Reactienotitie
Beentjesweg, Kerkstraat en Avervoordseweg in de Vecht
Gemeente Voorst, 4 februari 2016

Afbeelding sfeerbeeld "Larenstein"

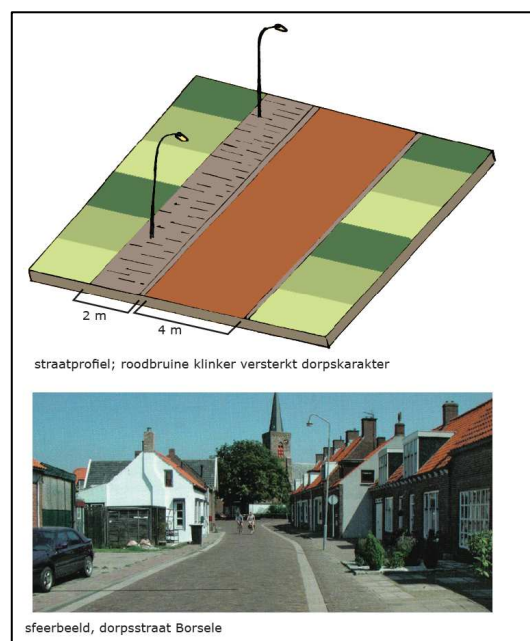
Tijdens de inloopavond vertellen de aanwezigen over een studie van Hogeschool Van Hall Larenstein over de Vecht. Deze studie is in 2008/2009 uitgevoerd door 4e jaars studenten. Het gaat over ruimtelijke ontwikkelingen, sociale aspecten en nog veel meer. Ook gaat de studie in op de verkeerssituatie in de Vecht. De studie is uitgebreid en er zijn meerdere drukbezochte bewonersavonden geweest. Hiermee is het een document van het dorp geworden.

Ten aanzien van de verkeerskundige analyse zijn de volgende conclusies van belang:

- Gebruik klinkers want dat past bij de dorpse schaal. Eerder werd opgemerkt dat er asfalt moet blijven vanwege het geluid, maar de eindconclusie is klinkers.
- Geen stedelijke infra-oplossingen zoals wegversmallingen, fietspaden en dergelijke. Denk aan de filosofie van Monderman¹.
- Zorg dat er geen 2^e kruising ontstaat. Die is inmiddels wel gekomen bij de Kerkstraat en het Weteringserf.

Het sfeerbeeld zoals opgenomen in de visie komt overeen met het voorlopig ontwerp.
